改善箇所説明図

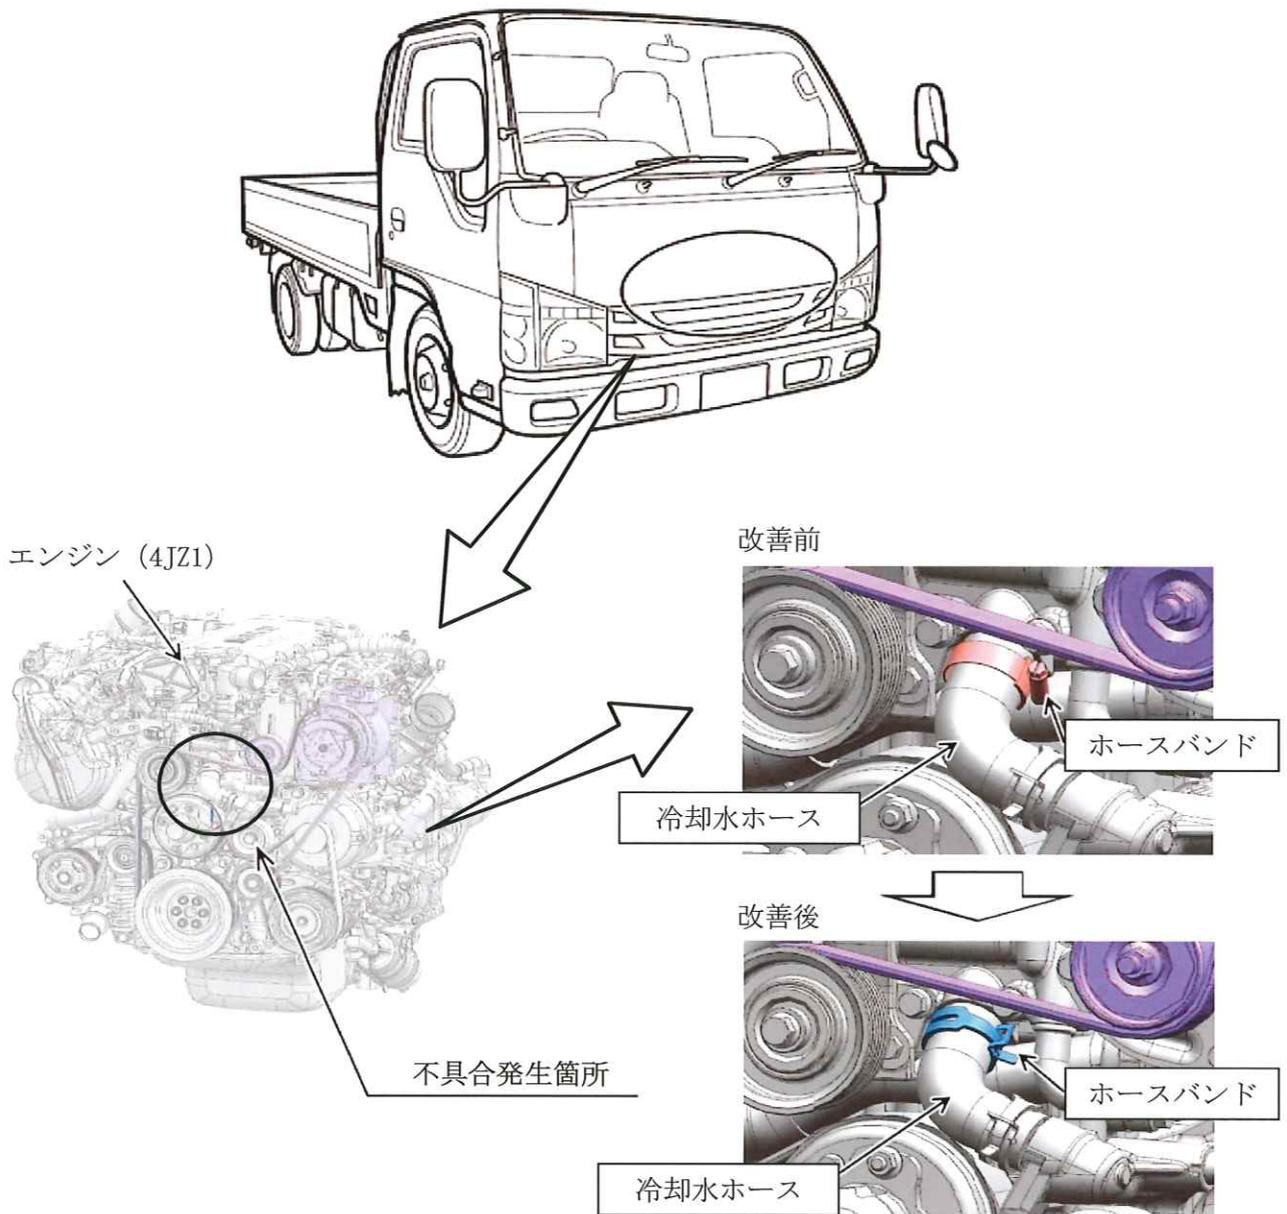
小型トラックの冷凍機架装車において、サーモスタットハウジングと冷却水ホースを固定しているホースバンドの締め付け作業が不適切なため、ホースバンドの締め付けトルクが徐々に低下し、最悪の場合、ホースより冷却水が漏れオーバーヒート警告灯が点灯するおそれがある。

改善の内容
全車両、ホースバンドを対策品に交換し、ホースを新品に交換する。

識別 : 助手席左側ドア開口部のシリアルナンバープレートに識別シール (青色) を貼付する。
